改善箇所説明図

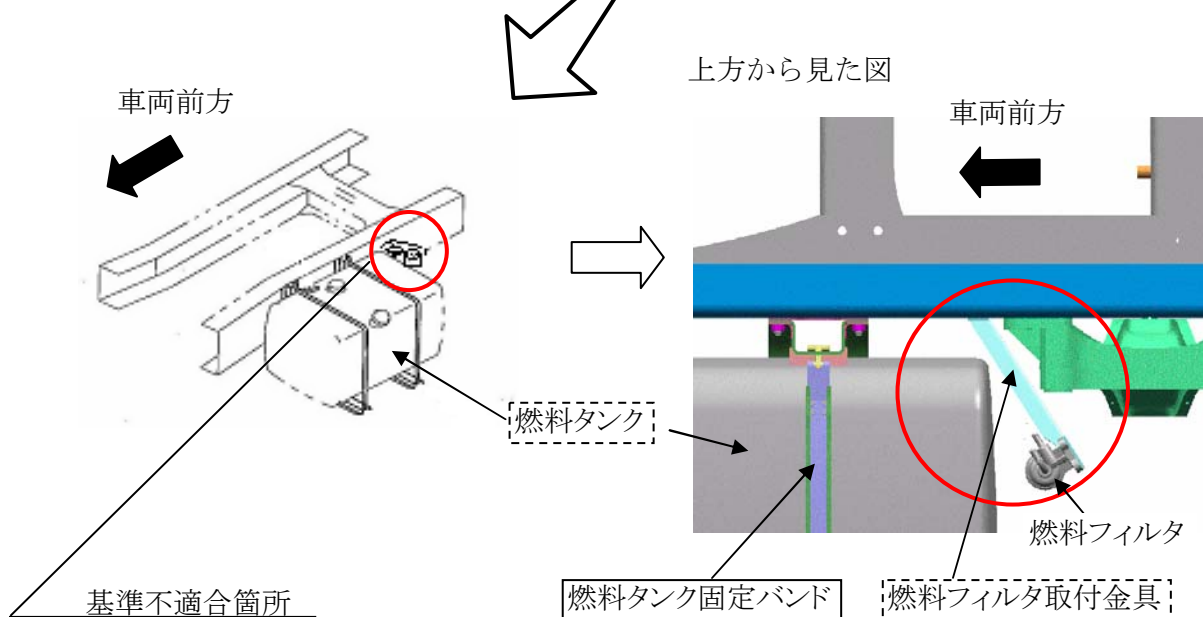
空気ばね緩衝装置付トラックにおいて、燃料タンクを固定するバンドの締結力が不十分なため、悪路走行時等の過大な衝撃を繰り返し受けると、燃料タンクが動く場合がある。そのため、そのまま使用を続けると、燃料タンクが、燃料フィルタ取付金具と干渉して損傷し、最悪の場合、燃料が漏れるおそれがある。

改善の内容：全車両、燃料タンク固定バンドを対策品と交換する。また、燃料フィルタ取付金具と燃料タンクの間隙が少ないものは、当該取付金具を対策品と交換する。なお、タンクに損傷のあるものは新品と交換する。

識別：燃料フィルタ取付金具に白色ペイントを塗布する。
